原発本第146号
令和4年12月28日

玄海原子力発電所1号炉廃止措置計画変更認可申請書

玄海原子力発電所 1号炉廃止措置計画変更認可申請書 変更前後比較表

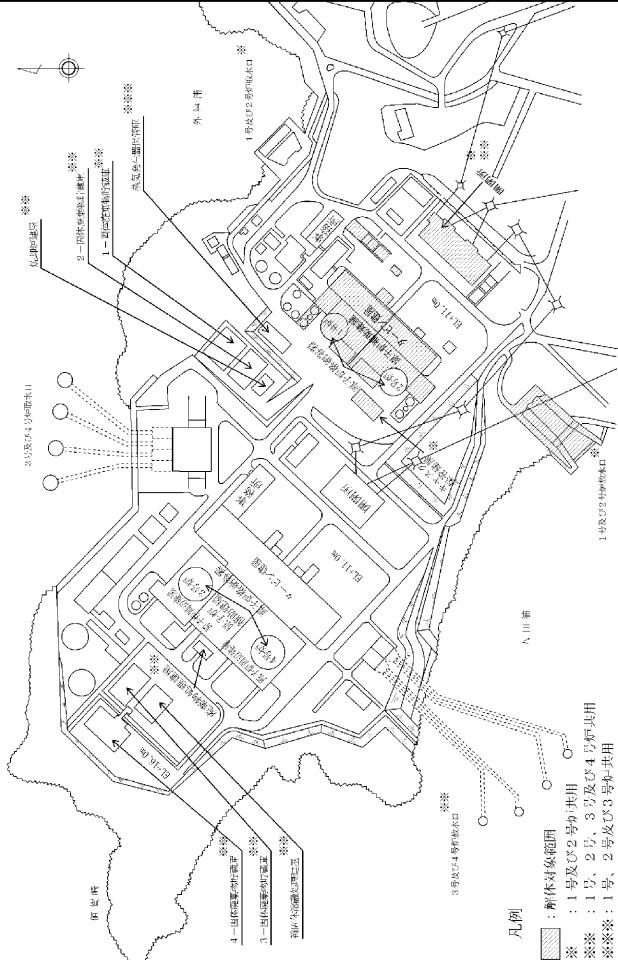
変更前	変更後	備 考
<p>五 廃止措置対象施設のうち解体の対象となる施設及びその解体の方法</p> <p>2. 廃止措置の全体概要</p> <p>解体の対象となる施設は、廃止措置対象施設のうち、3号又は4号炉との共用施設並びに放射性物質による汚染のないことが確認された地下建屋、地下構造物及び建屋基礎を除く全てである。解体対象施設を第5.1表に示す。また、解体対象施設の配置を第5.1図に示す。</p> <p>廃止措置の工事は、汚染状況の調査等の解体工事準備を行うこと及び放射線業務従事者の被ばく低減のために放射能の減衰を考慮すること等から、解体工事準備期間、原子炉周辺設備等解体撤去期間、原子炉等解体撤去期間及び建屋等解体撤去期間の4つの期間に区分して行う。</p> <p>1号炉原子炉補助建屋内の使用済燃料貯蔵設備（使用済燃料ピット）及び新燃料貯蔵設備（以下「1号内燃料貯蔵設備」という。）外への核燃料物質の搬出は、解体工事準備期間から原子炉周辺設備等解体撤去期間の中で行い、1号内燃料貯蔵設備の解体は、それぞれの貯蔵設備から核燃料物質の搬出後に行う。なお、燃料集合体の保管については、「八 核燃料物質の管理及び譲渡し」に示す。</p> <p>廃止措置期間中の保安のために必要な設備については、その機能を廃止措置の進捗に応じて維持管理する。核燃料物質の貯蔵設備については、核燃料物質が貯蔵されている期間は、臨界防止、水位及び漏えいの監視、浄化冷却、給水の機能を維持管理する。放射性物質を内包する系統及び機器を収納する建屋等については、これらの系統及び機器が撤去されるまでの期間は、放射性物質の外部への漏えいを防止するための障壁及び放射線遮へい体としての機能を維持</p>	<p>五 廃止措置対象施設のうち解体の対象となる施設及びその解体の方法</p> <p>2. 廃止措置の全体概要</p> <p>解体の対象となる施設は、廃止措置対象施設のうち、3号又は4号炉との共用施設並びに放射性物質による汚染のないことが確認された地下建屋、地下構造物及び建屋基礎を除く全てである。解体対象施設を第5.1表に示す。また、解体対象施設の配置を第5.1図に示す。</p> <p>廃止措置の工事は、汚染状況の調査等の解体工事準備を行うこと及び放射線業務従事者の被ばく低減のために放射能の減衰を考慮すること等から、解体工事準備期間、原子炉周辺設備等解体撤去期間、原子炉等解体撤去期間及び建屋等解体撤去期間の4つの期間に区分して行う。</p> <p>1号炉原子炉補助建屋内の使用済燃料貯蔵設備（使用済燃料ピット）及び新燃料貯蔵設備（以下「1号内燃料貯蔵設備」という。）外への核燃料物質の搬出は、解体工事準備期間から原子炉周辺設備等解体撤去期間の中で行い、1号内燃料貯蔵設備の解体は、それぞれの貯蔵設備から核燃料物質の搬出後に行う。なお、燃料集合体の保管については、「八 核燃料物質の管理及び譲渡し」に示す。</p> <p>廃止措置期間中の保安のために必要な設備については、その機能を廃止措置の進捗に応じて維持管理する。核燃料物質の貯蔵設備については、核燃料物質が貯蔵されている期間は、臨界防止、水位及び漏えいの監視、浄化、給水の機能を維持管理する。放射性物質を内包する系統及び機器を収納する建屋等については、これらの系統及び機器が撤去されるまでの期間は、放射性物質の外部への漏えいを防止するための障壁及び放射線遮へい体としての機能を維持管理</p>	<ul style="list-style-type: none"> • 性能維持施設の変更 (使用済燃料の崩壊 熱減少に伴う変更)

添付書類二 廃止措置対象施設の敷地に係る図面及び廃止措置に係る工事作業区域図

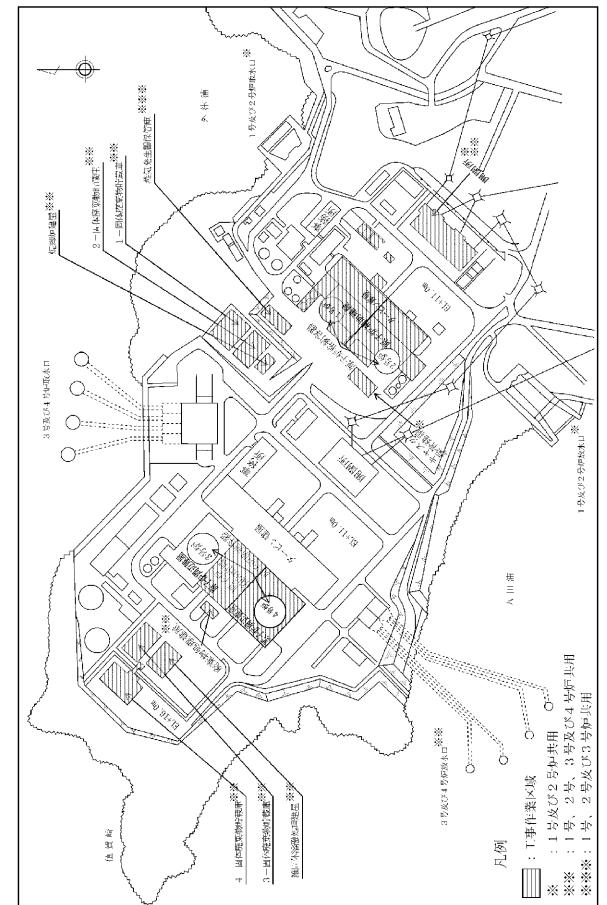
変更前	変更後	備 考
<p>添付書類二 廃止措置対象施設の敷地に係る図面及び廃止措置に係る工事 作業区域図</p>  <p>第2.1.1図 廃止措置に係る工事作業区域図</p> <p>第2.1.1.1図 廃止措置に係る工事作業区域図 <input checked="" type="checkbox"/> 防護上の観点から公開できません。</p> <ul style="list-style-type: none"> 記載の適正化（最新図面の反映） 廃止措置対象施設の変更（使用済燃料乾式貯蔵施設の追加に伴う変更） 	<p>添付書類二 廃止措置対象施設の敷地に係る図面及び廃止措置に係る工事 作業区域図</p>  <p>第2.1.1.1図 廃止措置に係る工事作業区域図 <input checked="" type="checkbox"/> 防護上の観点から公開できません。</p>

追補1 「3. 性能維持施設の機能及び性能」の追補

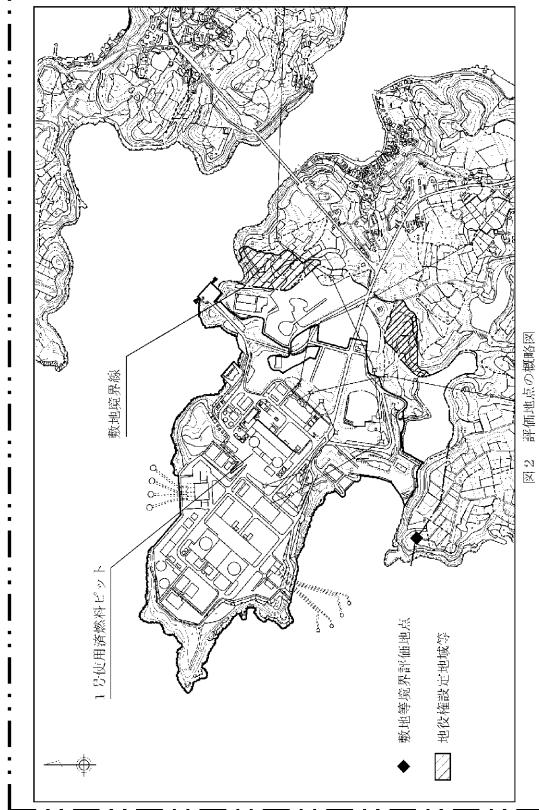
変更前	変更後	備考
<p>追補 1</p> <p>「3. 性能維持施設の機能及び<u>その</u>性能」の追補</p> <p>添付書類六「3. 性能維持施設の機能及び<u>その</u>性能」の記述に次の通り追補する。</p>	<p>追補 1</p> <p>「3. 性能維持施設の機能及び性能」の追補</p> <p>添付書類六「3. 性能維持施設の機能及び性能」の記述に次の通り追補する。</p>	<ul style="list-style-type: none"> ・記載の適正化（表現の統一）
